LIIKENNEVALOMUUTOKSET v.2015
Kojevaihto ja pylvässiirto

OPISKELIJANKADUN/TIETEENKADUN LIITT. (905)

LIIKENNEVALOT

OPASTIN- JA ILMAISINJÄRJESTELYT

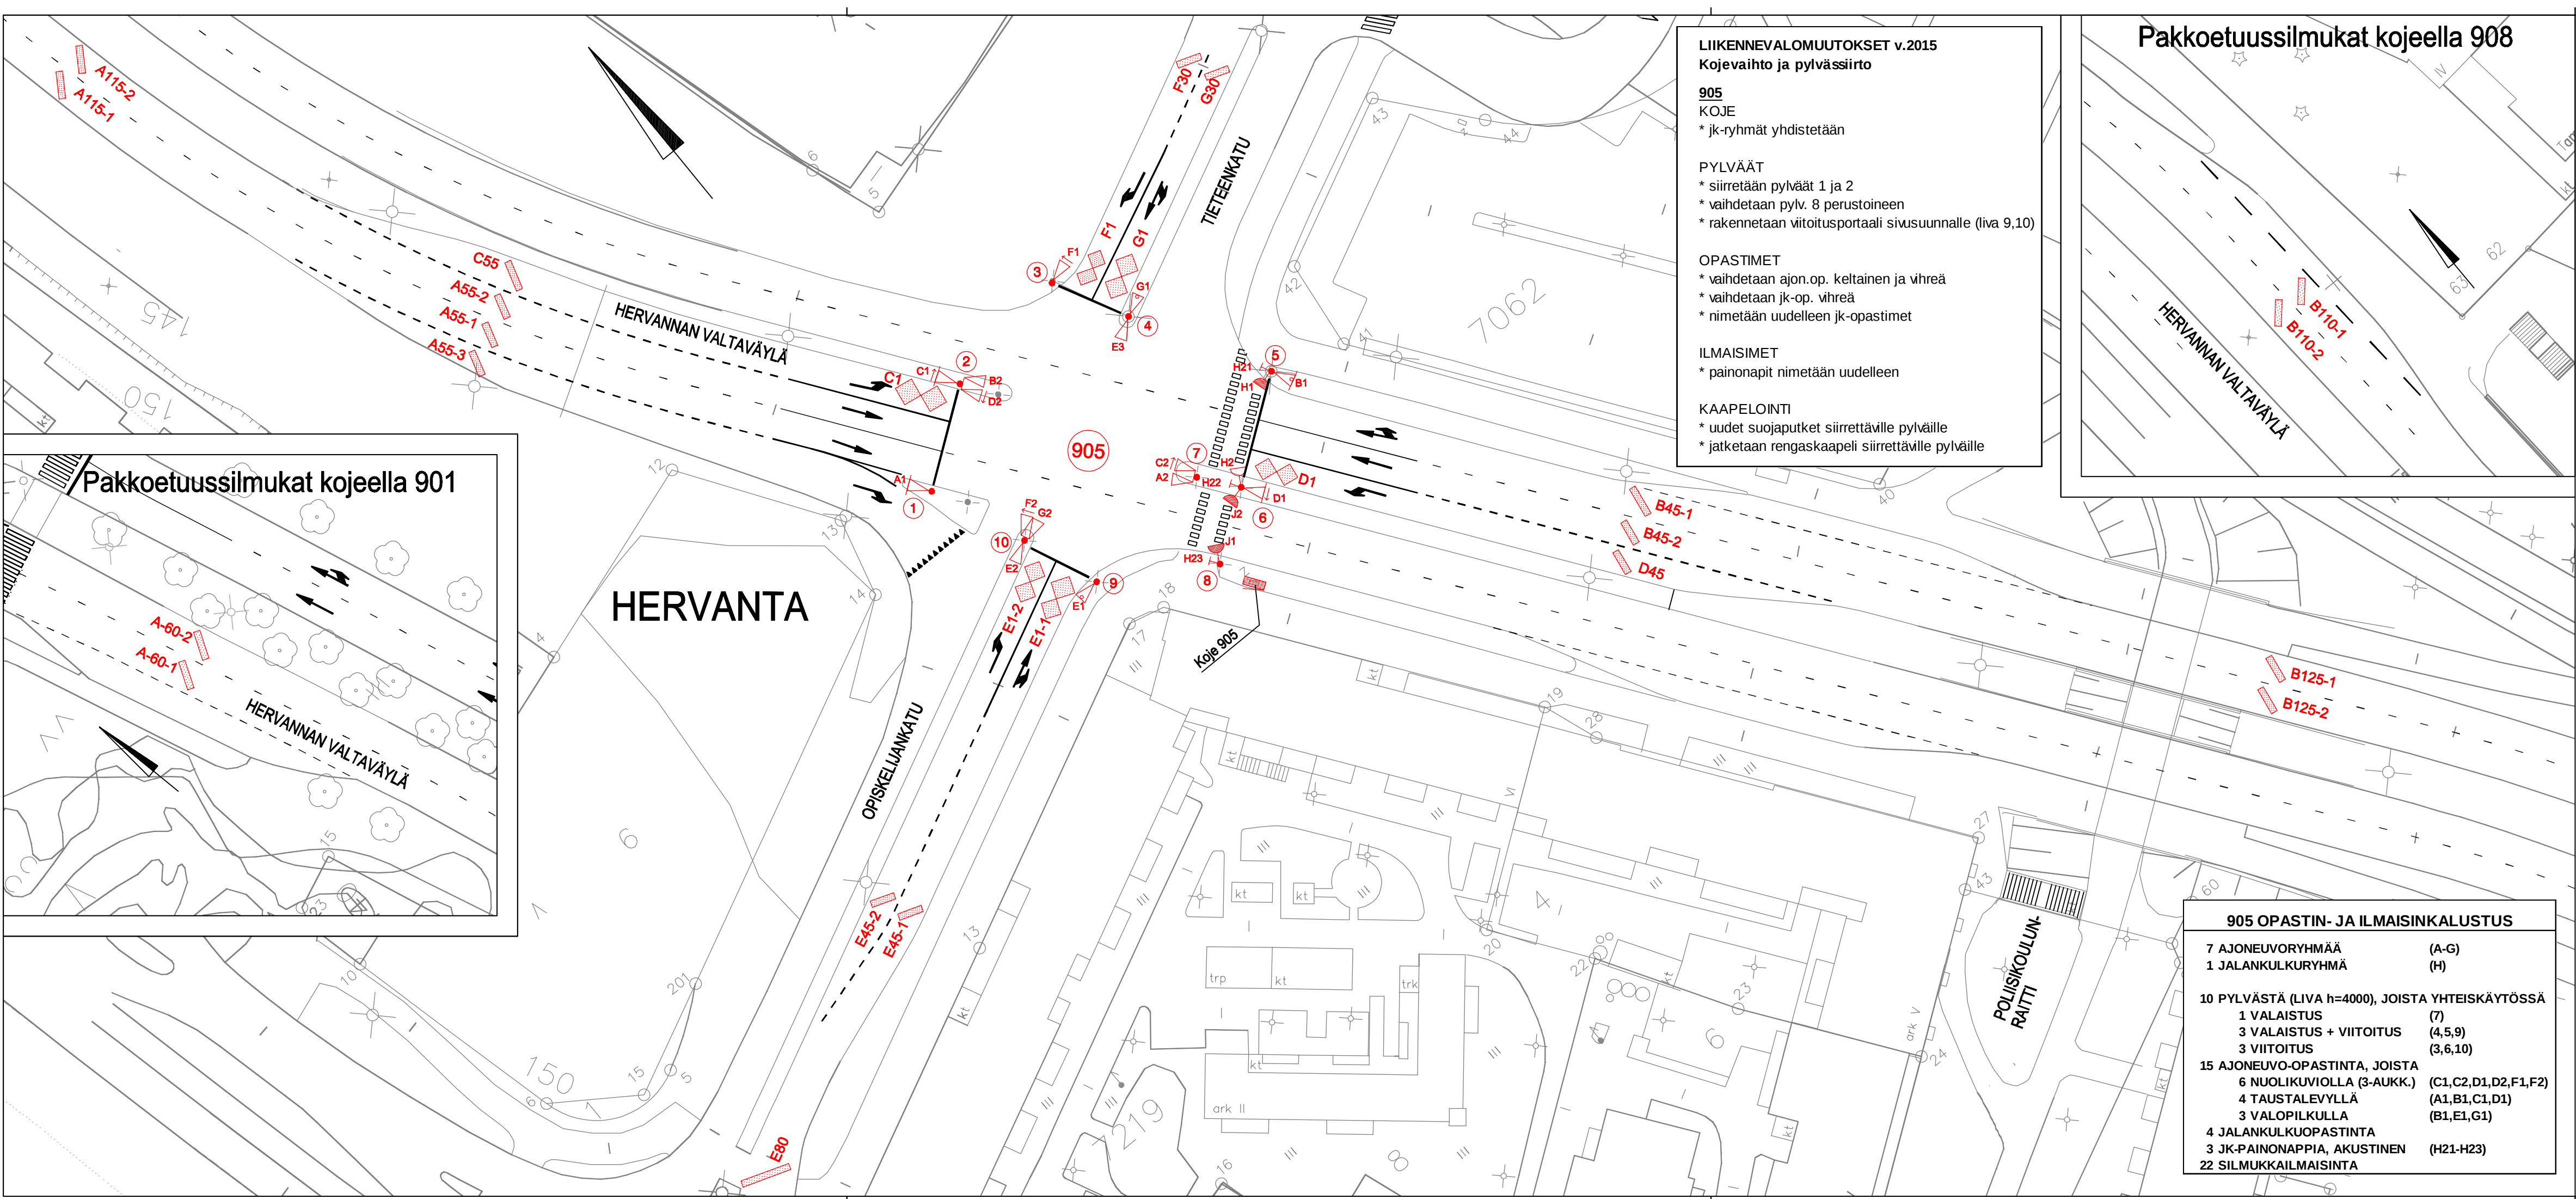
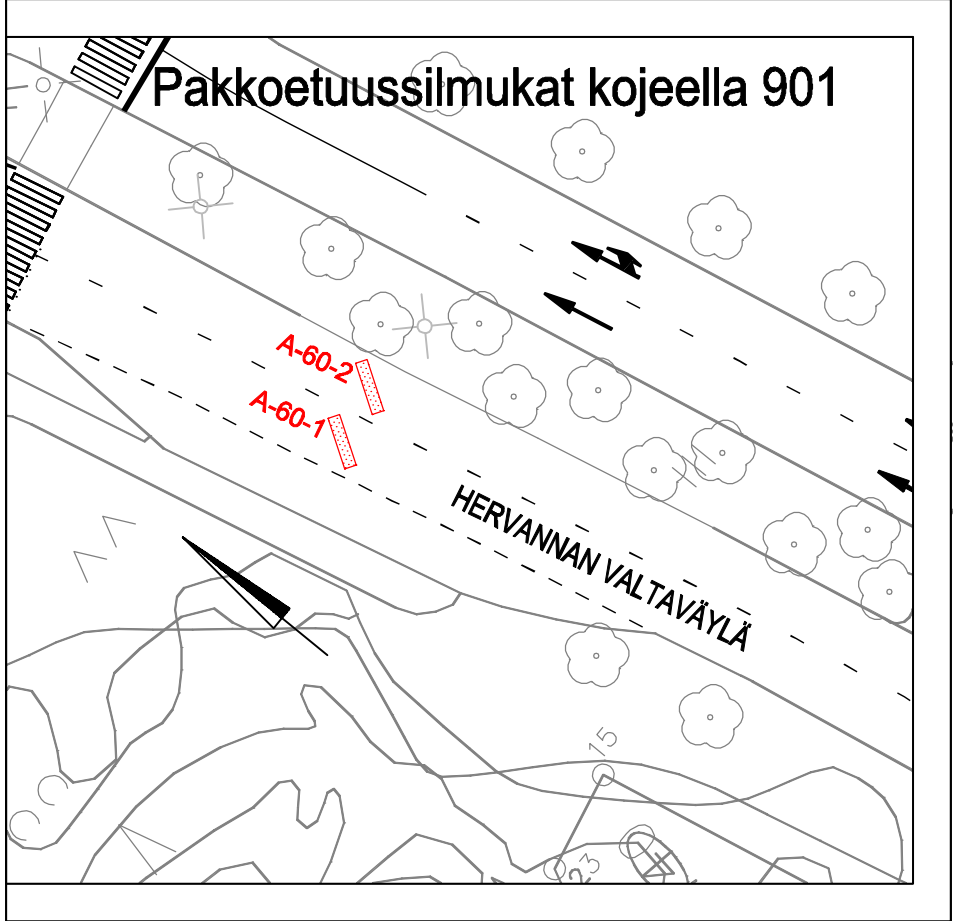
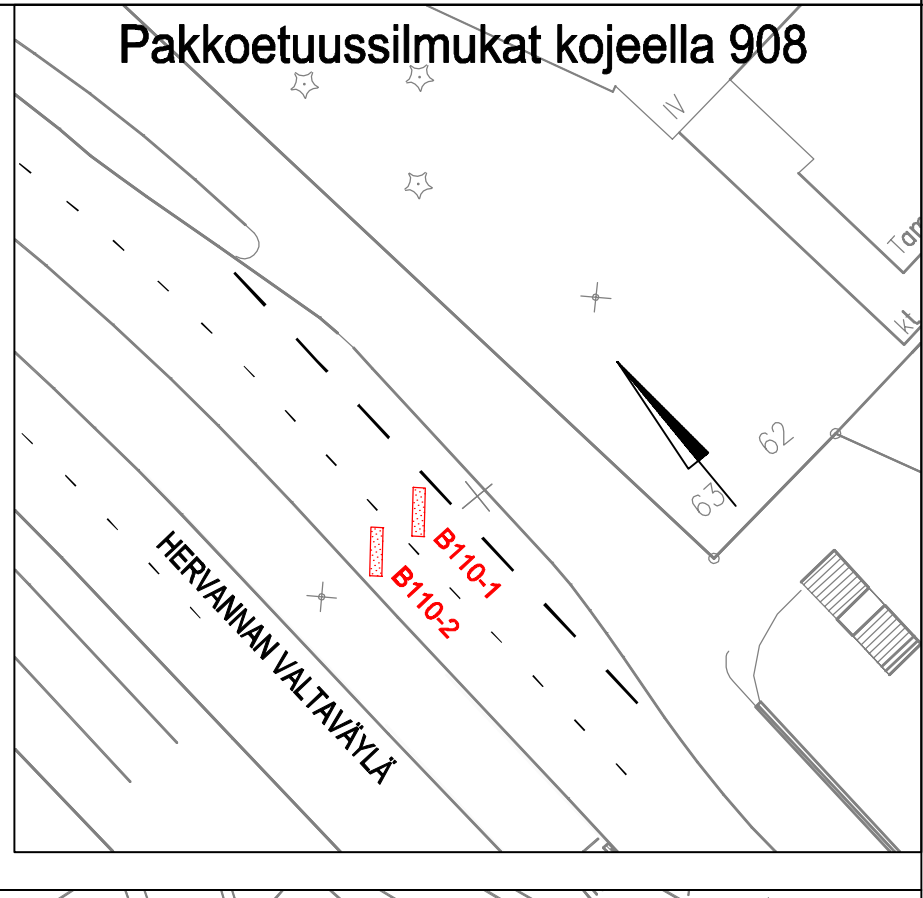
905
KOJE
* jk-ryhmät yhdistetään

PYLVÄÄT
* siirretään pylväät 1 ja 2
* vaihdetaan pylv. 8 perustoiheen
* rakennetaan viitoitusportaali sivusuunnalle (liva 9,10)

OPASTIMET
* vaihdetaan ajon.op. keltainen ja vihreä
* vaihdetaan jk-op. vihreä
* nimetään uudelleen jk-opastimet

ILMAISIMET
* painonapit nimetään uudelleen

KAPELOINTI
* uudet suojaputket siirrettäville pylväille
* jatketaan rengaskaapeli siirrettäville pylväille
